## Zápis z jednání Komise výstavby a rozvoje č.1/VII

<b>Datum jednání:</b>	26.1.2015	<b>Čas jednání:</b>	18:00 – 20:30 hod.	
<b>Místo jednání:</b>	Úřad MČ Tuřany			
<b>Přítomní členové komise :</b>	Jméno	Přít.	Jméno	Přít.
	Ing. Martin Chvátal	+	Ing. Sylva Kostková	+
	Ing. Jan Harašta, CSc.	+	Ing. Zdeněk Kronus	+
	Ing. Petr Harašta	+	Ing. Zdeněk Oprchal	+
	Ing. Hana Kašpaříková	+	Ing. arch. Aleš Stuchlík	+
	Bc. Jiří Kirchner	+	Marie Sýkorová	+
	Tomáš Kopecký	+		
<b>Dále přítomni :</b>	Ing. J. Gallová	+	Ing. M. Dorazil	+

**1. Novostavba rodinných domů na pozemku p.č. 4676/4 a 4676/5, k.ú. Tuřany**

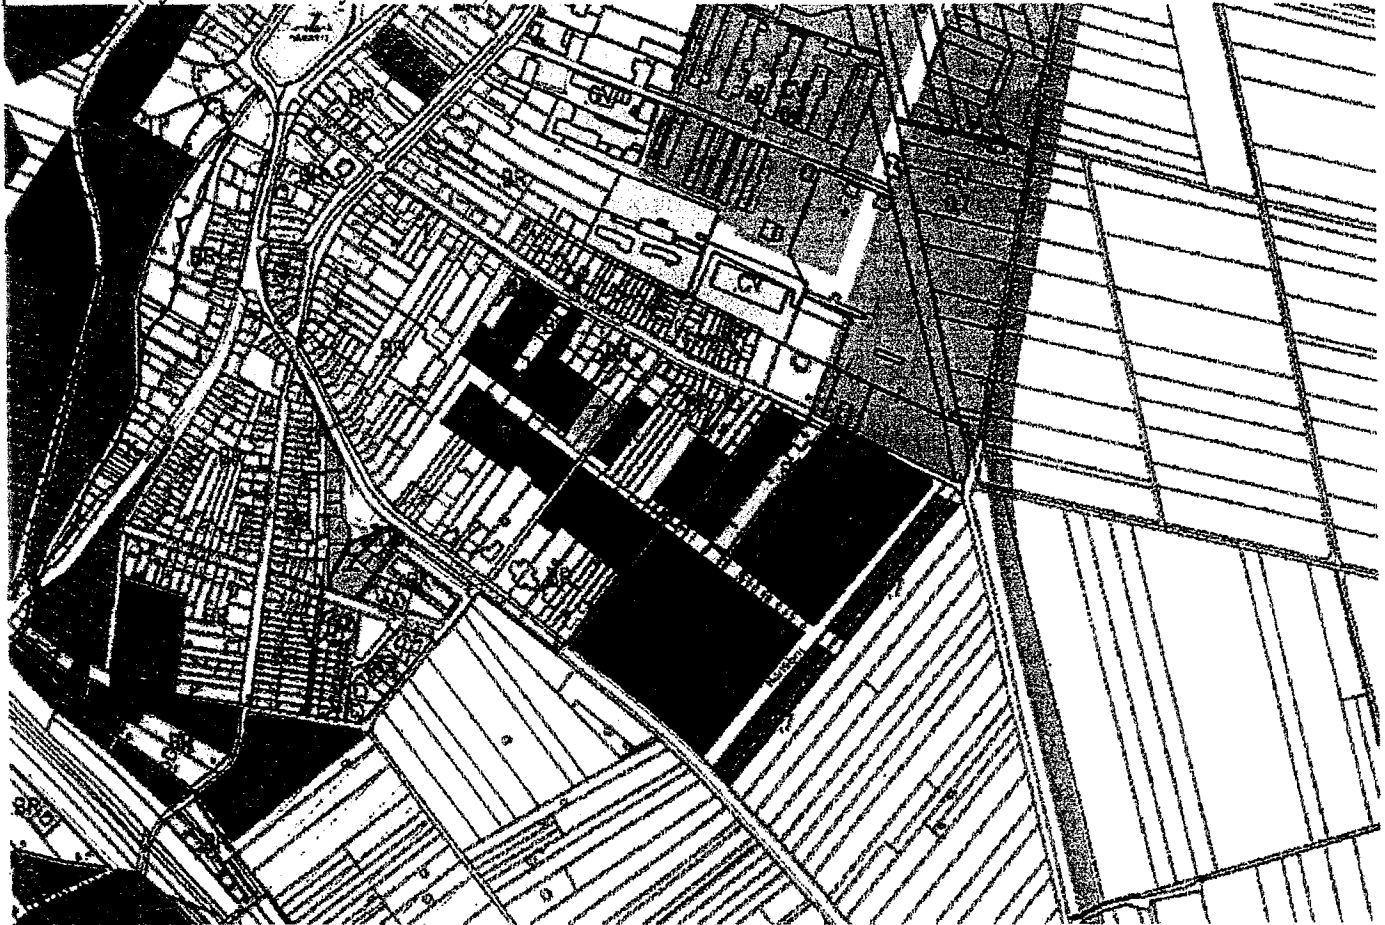
Ing. Gallová - ze současně platné legislativy by měl být koridor veřejného prostranství v lokalitě výstavby předmětných rodinných domů šířky 8,00 m, ale šířka veřejného prostranství stávající zástavby ulice Chrlická před touto novou zástavbou rodinných domů této požadované šířce nevyhovuje.

Ing. Harašta J. - nedoporučuje v daném místě šířku veřejného prostranství 8,00 m striktně dodržet mimo jiné i z důvodů zabránění do budoucna možnosti případné komunikační návaznosti lokality výstavby "Žlábky" na ulici Chrlickou.

Komise doporučuje Radě MČ schválit výstavbu RD za podmínky zachování stávající uliční čáry na Chrlické ulici.
